ESCLARECIMENTO TOMADA DE PREÇOS Nº 16/2022

A comissão Permanente de Licitação da Secretaria de Estado do Desenvolvimento Urbano e Sustentabilidade divulga **ESCLARECIMENTO** ao Edital de **TOMADA DE PREÇOS** acima referida, objetivando a **Execução dos serviços/obras de iluminação pública da entrada do município de Simão-Dias/SE.**

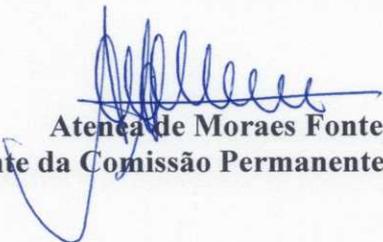
No item de nº 01.04.011 da PLANILHA ORÇAMENTÁRIA anexada ao Edital de Tomada de Preços de nº 16/2022, consta a seguinte descrição: Fornecimento de braço para luminária padrão Energisa 1 3/4 x 3m, porem consta do projeto a seguinte descrição: BRAÇO CURVO C/5 METROS DIAMETRO 1.1/2" OU 2" PARA ILUMINAÇÃO PÚBLICA. QUAL IRÁ PREVALECER DE TRÊS OU DE CINCO?

Em resposta ao questionamento, o que vai prevalecer é a Planilha Orçamentária.
